改善箇所説明図

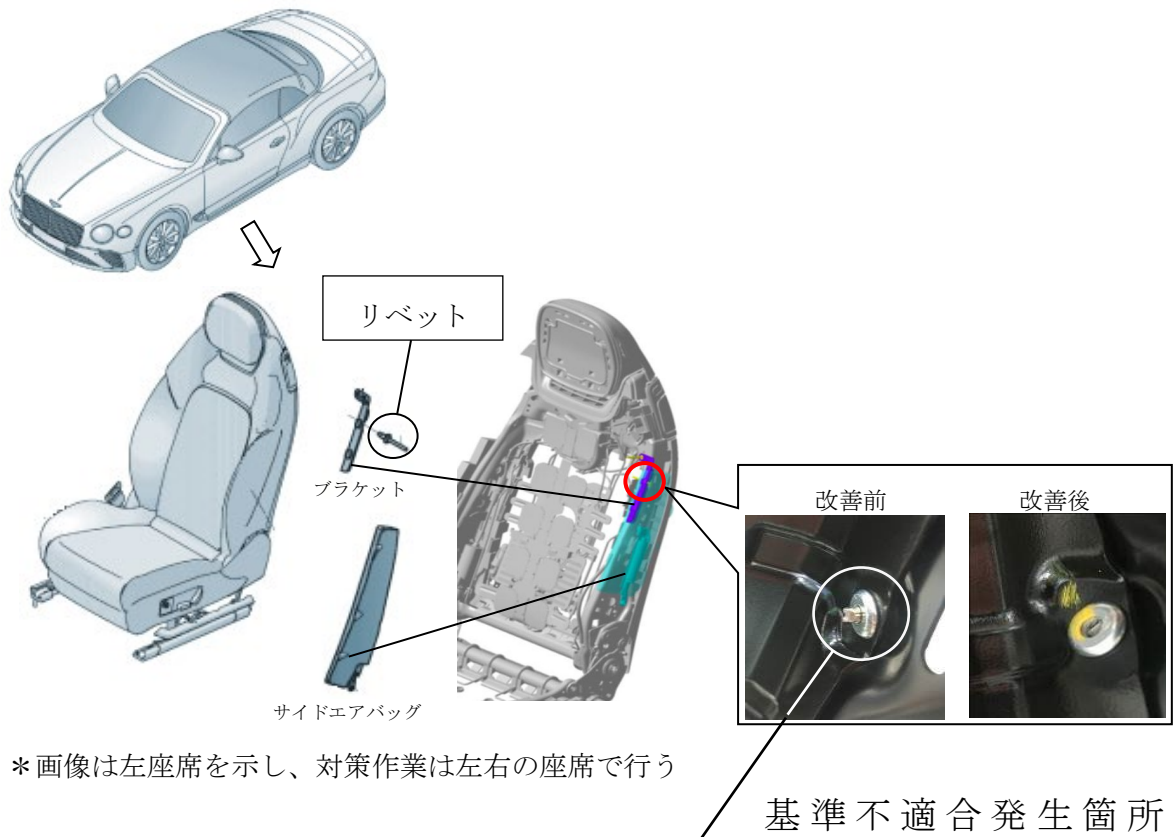
基準不適合発生箇所

前席シートの背もたれに装着されているサイドエアバッグにおいて、当該部品のブラケットを固定するリベットの芯軸の切断部が突出しているものがある。そのため、サイドエアバッグ展開時に突出したリベット芯軸にエアバッグが接触し裂けることにより、乗員保護性能が低下するおそれがある。

改善の内容

全車両、該当するリベットを点検し、芯軸が突出している場合は削り取り、リベット上に指定の保護テープを貼り付ける。芯軸が突出していない場合は、指定の保護テープの貼り付けのみを行う。

は、芯軸を削り取る部品を示す。

識別：左側前席の内側のシートレールに青色のペイントを塗布する。
